品質管理基準規則の制定、検査制度の見直しによる
法令改正等に伴う保安規定の変更について

令和2年11月30日

京都大学複合原子力科学研究所

別図第1 保安活動及び品質マネジメントシステムに係る組織

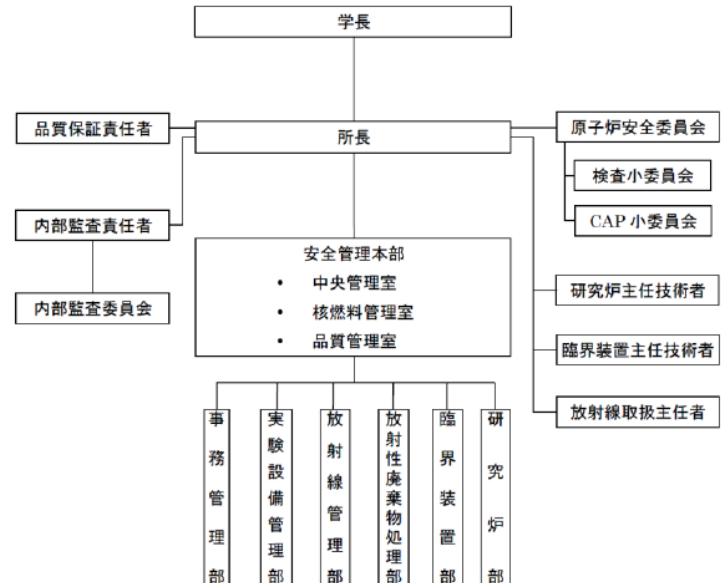
原子力事業者等に対する検査制度の見直しに伴い、原子炉施設の保全のために行う設計、工事、巡視、検査その他の施設の管理(施設管理)に関する措置の追加とともに、関連する事項の変更。(第151条、第152条)
使用前事業者検査及び定期事業者検査(以下「事業者検査」という。)を行う組織として、原子炉安全委員会の下に新たに検査小委員会を設置し、検査を実施するとともに、事業者検査の独立性の確保としても明確にした。
(第6条の2、第150条～第150条の7、第157条第2項、別図第1)
